RAPPORT DE L'INSPECTION DES INSTALLATIONS CLASSÉES

Objet : projet de parc éolien « Les Hauts de Plessala » sur les communes de LE MENE et PLEMY

Examen préalable du dossier

Objet : Dossier ICPE – Autorisation Environnementale

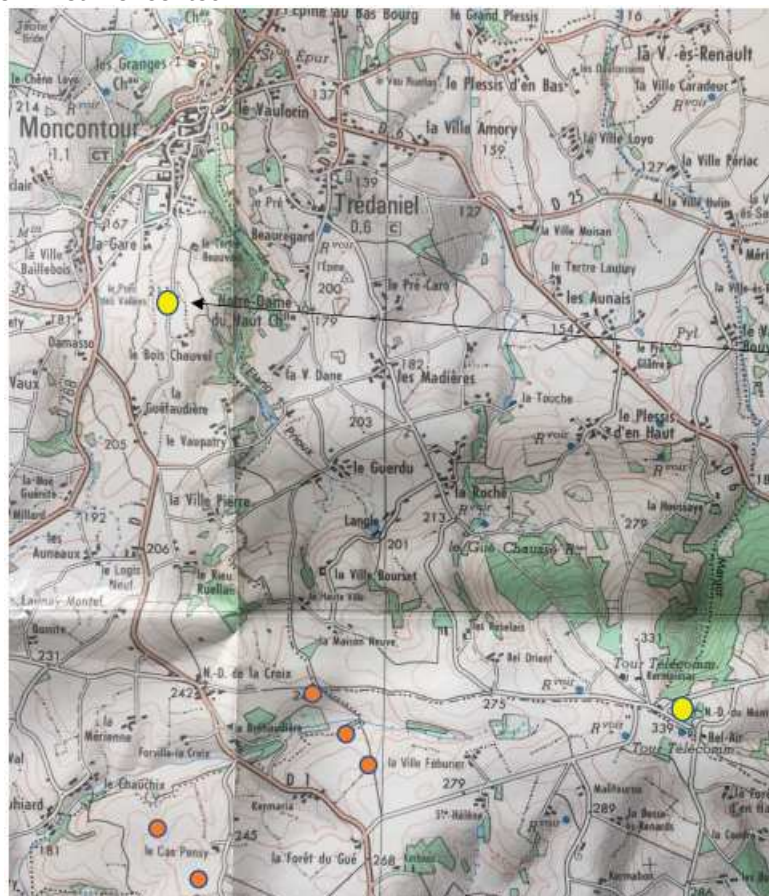
Le dossier présenté est bien réalisé cependant il manque les cartes de synthèses des enjeux.

Les tableaux de synthèses des enjeux et sensibilités réalisés pour les trois aires d'études demandent à être cartographiés pour tous les thèmes présentés en légende :

- Effets cumulés du motif éolien ;
- Les axes de communication ;
- Les bourgs ;
- Les chemins de randonnées et les belvédères ;
- Le patrimoine et sites protégés ;

Ces trois cartes de synthèse montreront la nécessité de réaliser des photomontages sur les zones ou points à enjeux fort et modéré et donc fera le lien avec la carte de repérage des photomontages.

Si le dossier présente bien la grande proximité de Moncontour et les absences de visibilité du parc depuis les remparts, il demeure à étudier plus avant les points de vue situés entre Moncontour et Bel Air (deux sites majeurs). Le parc se situe entre les deux. Il est demandé un photomontage depuis la butte du tertre à la sortie de Moncontour. Cette butte à l'altitude de 211m, sur l'ancien tracé de la D1, en crête montrera cette cohabitation avec Bel Air et Moncontour.

Fig. 196 : Carte d'occupation de l'horizon de Kermaria à 5 et 10km

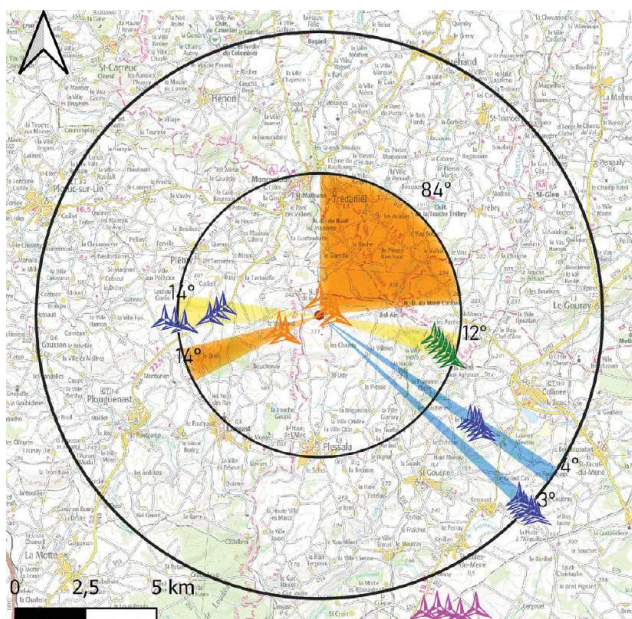
L'étude de saturation a été menée par le bureau d'étude. Elle permet d'identifier un risque de saturation visuelle pour les hameaux de Kermaria et de Le Vauhiard.

- **Compléter** l'étude de l'impact paysager du projet en réalisant des photomontages à 360 ° sur les points panoramiques et les situations d'encerclement (résidents percevant plusieurs parcs éoliens).
- **Proposer** des mesures de réduction afin d'atténuer la visibilité des éoliennes depuis les bourgs et les hameaux proches.
